JRR-3 制御棒駆動機構の応答変位の時刻歴について

令和 2 年 7 月 21 日
日本原子力研究開発機構
原子力科学研究所

【R2.7.13 審査会合コメント】

制御棒駆動機構の評価点について

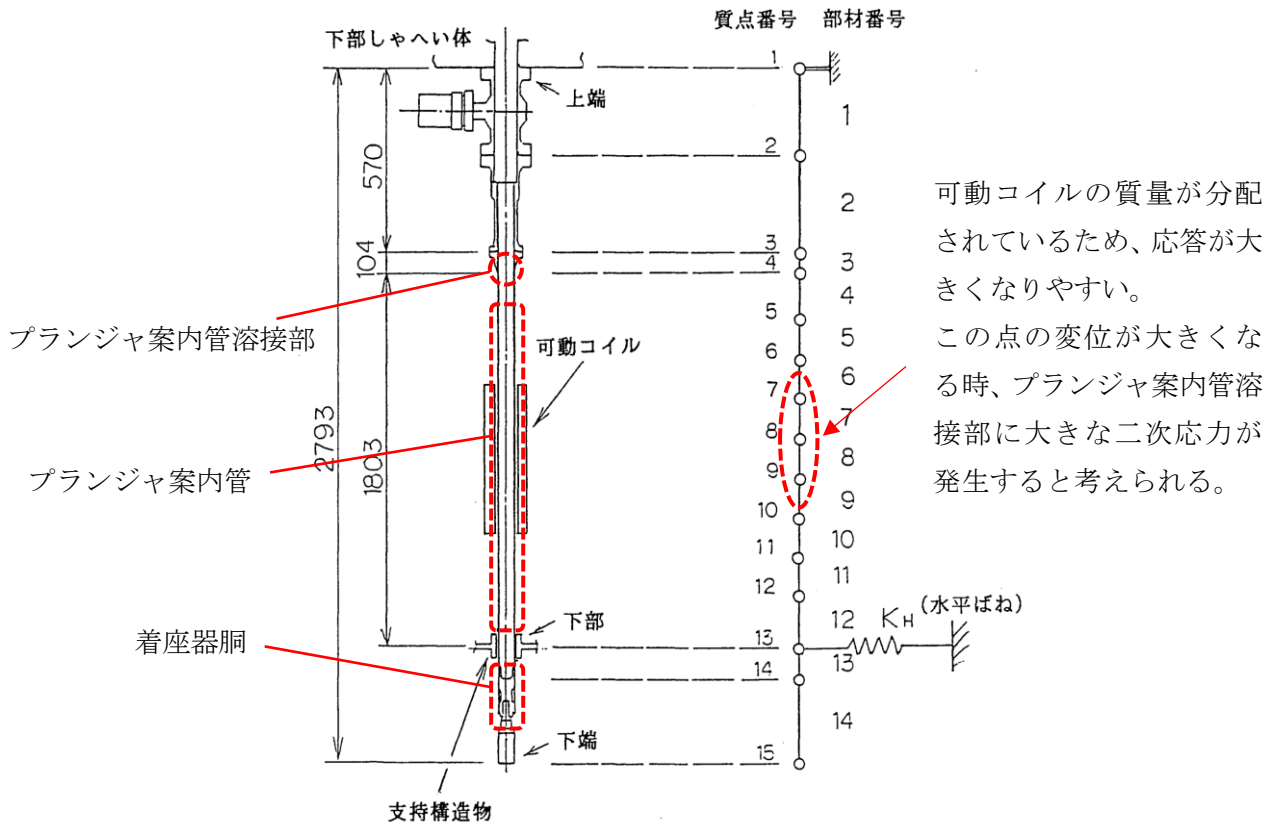
制御棒駆動機構は裕度が非常に少ないため変形も進んでいると考えているが、スクラム検知時刻や制御棒挿入完了時刻、変位量が 2mm に到達する時刻における各地震波の時刻歴や変位量を示し、裕度が十分であることを説明すること。

以下に各地震波に対する制御棒駆動機構の水平方向の変位が 2mm に到達する時刻をしめす（時刻歴を 3 ページ以降に示す）。スクラム検知から挿入完了までの時間（1 秒）と比較し、スクラム検知時刻から制御棒駆動機構の変位が 2mm 以上となるまでには十分な時間がある。

なお、基準地震動に対し裕度が少なくなっているのは、プランジャ案内管溶接部に対する一次+二次応力の評価結果であり、一次応力に対する評価では十分な裕度を有している。
